軟體版本升級通知

KW2D 型 智慧 RFID 讀取器

圖 1：系統軟體的版本更新訊息

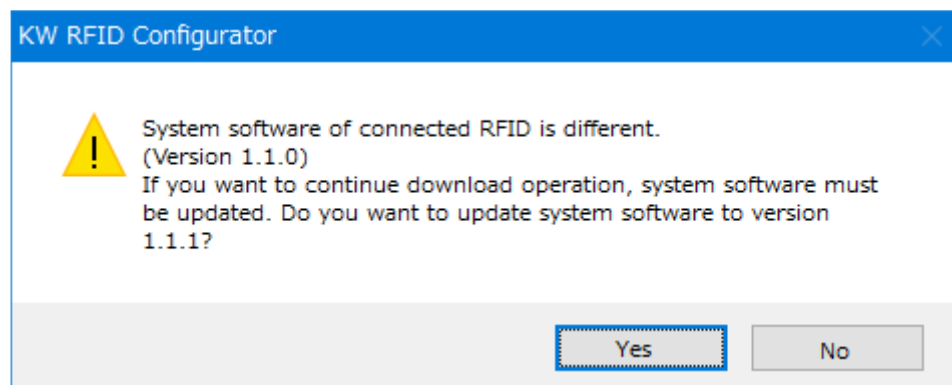
當使用 KW RFID Configurator V1.1.1 的軟體將設定值下載到 KW2D 本體時，若出現「系統軟體版本不同」的訊息（圖 1）時，請按照訊息的指示更新軟體。
